Nábřeží řeky Svratky - Realizace protipovodňových opatření
města Brna – etapy VII a VIII (ORG 2267)

ZMĚNOVÝ LIST

ZL 20

- ZM 047 – Úprava trasy vodovodu DN 500 v úseku stan. 0,34748-0,41564 km a změna technologie provedení vodovodu DN 500 pod ul. Heršpickou

SITUACE
M 1:250

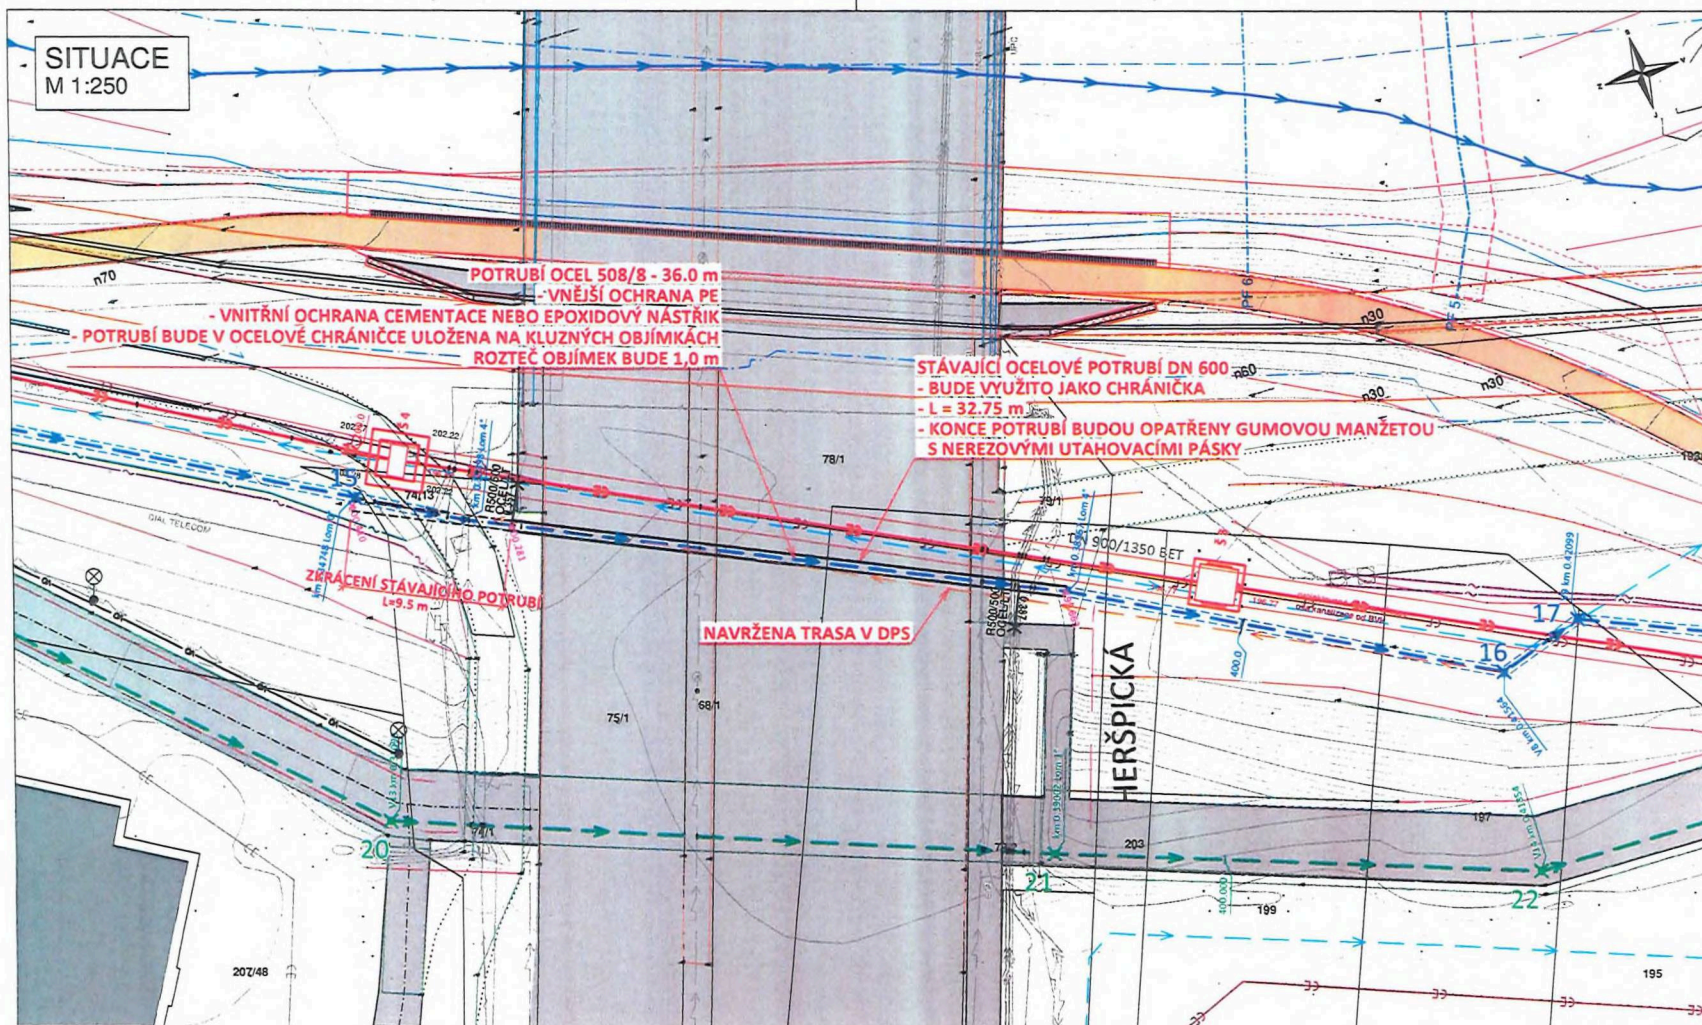
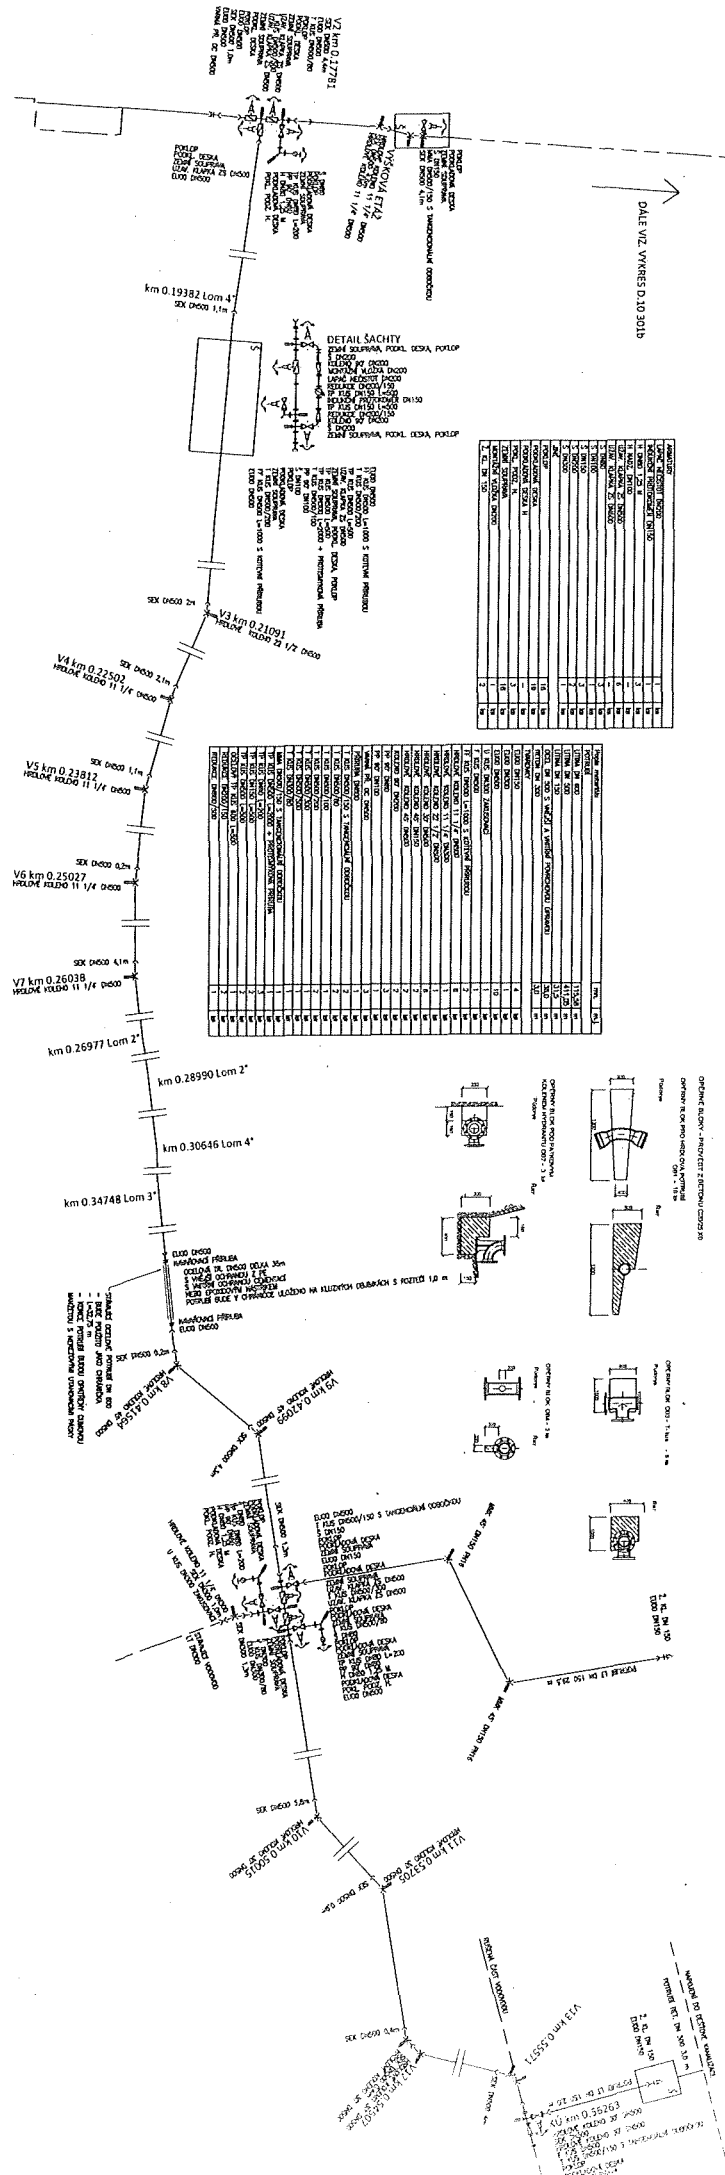
Dne 15.09.2022 při výkopu montážní jámy pro protlak nového vodovodu DN 500 pod ul. Heršpická, byl v místě projektované trasy vodovodu zastižen stávající vodovod (ocel) DN600.

Trasa stávajícího vodovodu je posunuta cca 3,0 m oproti předpokládanému stavu projektem. Z tohoto důvodu není možné protlak pod komunikací provést, aniž by se upravila poloha nového potrubí.

Vzhledem k výsledkům provedených kopaných sond, prostorovému uložení stávajících a předpokládaných IS v daném místě, bylo z technologie provedení vodovodu protlakem ustoupeno a zástupcem AD projektanta byla zvolena jediná schůdná možnost vložním nového vodovodu DN 500 do stávajícího potrubí DN 600 jako chráničky.

Hloubka uložení vodovodu DN 500 do stávající „chráničky DN 600“ má vliv i na navazující úsek vodovodu ve stan. 0,34748-0,41564 km a typ tvarovek (vzdušník, kalník) – viz. korespondence z 17.8.2022 s provozem BVK a GP.

Při výkopových pracích bylo zjištěno, že poloha stávajícího vodovodu v místě podchodu pod Heršpickou ulicí se liší o cca 3,0 m od předaných podkladů provozovatelem a nachází se v trase navrženého podvrtnu. Tato skutečnost znemožňuje provést uložení potrubí plánovaným podvrtem.

Oproti projektu nebude nové potrubí uloženo řízeným podvrtem, ale bude uloženo ve stávajícím ocelovém potrubí DN 600. Toto potrubí bude sloužit jako chránička. Původně navržené litinové potrubí určené pro bezvýkopové technologie bude nahrazeno ocelovým potrubím DN 500 s vnější ochranou polypropylenem. Potrubí bude svařované. Zároveň dojde k úpravě nivelety potrubí tak, aby bylo možné využít stávající ocelové potrubí jako chráničku. Navazující potrubí před a za tímto úsekem bude dle projektu litinové DN 500.
